Couvercle modifié de la cheminée distributrice (moyeu d'hélice pour le bras gicleur inférieur) IGV 645.0/1/2

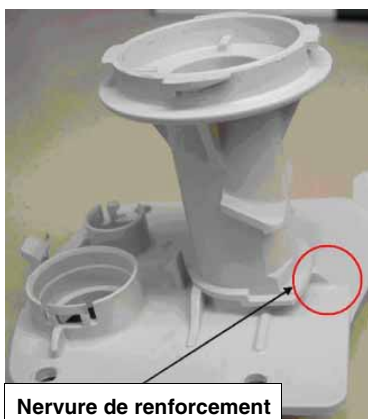
Pour les appareils plus anciens (antérieurs à la semaine de production 10/04), nous avons rencontré des problèmes avec les bras gicleurs qui touchaient le tuyau d'entrée. Pour les nouveaux appareils, le couvercle a été modifié en conséquence.

Couvercle modifié

Ancien couvercle

La réf. pièce détachée 434 773 reste inchangée.

Attention La fermeture à ressort du tuyau d'entrée est un raccord de type perdu. Pour éviter tout endommagement, le système (composé de couvercle, filtre et tuyau d'entrée) devrait être assemblé à l'extérieur de l'appareil. Ceci permet de vérifier plus facilement, si le raccord est correct. Une fois l'ensemble monté, ne pas effectuer un test trop puissant du point de raccord, afin d'éviter un décliquetage.
